Réponses du Transporteur à la demande de renseignements n° 1 de la Régie

**DEMANDE DE RENSEIGNEMENTS N° 1 DE LA RÉGIE DE L'ÉNERGIE (LA RÉGIE) RELATIVE AU RAPPORT ANNUEL 2025 DU
TRANSPORTEUR**

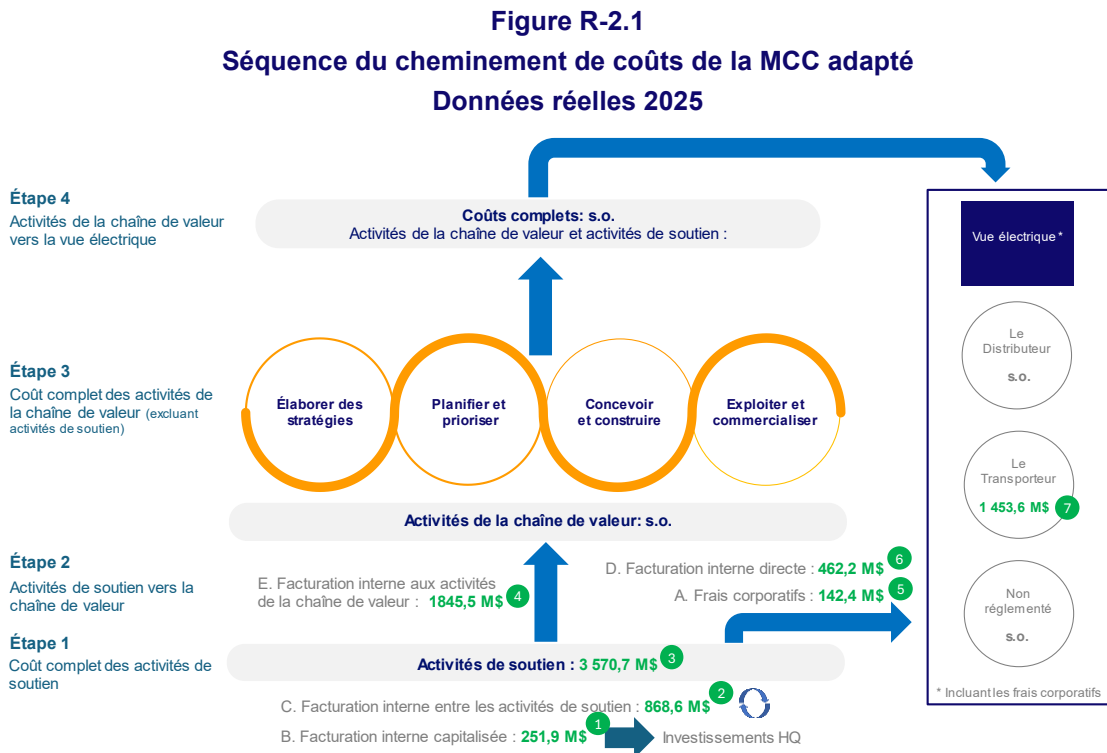
2.1. Veuillez déposer une figure similaire à celle présenté en référence (ii) pour les résultats réels de l'année 2025.

2.1.1. Veuillez également détailler les montants totaux indiqués en vert tel qu'effectué dans la réponse à la question 4.1.1 de la référence (ii) en lien avec les résultats et explications présentés à la référence (i).

1 **Le schéma suivant correspond à la figure identifiée en référence (ii), indiquant**
 2 **les résultats réels de l'année 2025 présentés dans le rapport annuel du**
 3 **Transporteur.**

Dans la figure précédente, les totaux en vert correspondent aux références suivantes du rapport annuel 2025 du Transporteur :

- 4 • **Activités de soutien (références 1 à 6) : Les données proviennent du**
 5 **tableau 3 de la pièce HQT-2, Document 2 qui détaille le cheminement**
 6 **des coûts complets des activités de soutien.**

- **Coûts complets des activités de la chaîne de valeur :** Les données ne sont pas référencées dans la figure, celles-ci ne sont pas comprises dans le présent dossier et ne sont pas requises pour l'analyse des charges d'exploitation du Transporteur.
- **Vue électrique, incluant les frais corporatifs (référence 7) :** Cette donnée correspond au total des charges d'exploitation à la ligne 2 du tableau 1 de la pièce HQT-2, Document 2, auquel on retranche les ajustements réglementaires présentés à la ligne 15 et auquel il faut ensuite ajouter les frais corporatifs qui se trouvent à la ligne 33.
- **Pour ce qui est des valeurs du Distributeur et des activités non réglementées, elles ne sont pas présentées** puisqu'elles ne sont pas pertinentes au rapport annuel du Transporteur.
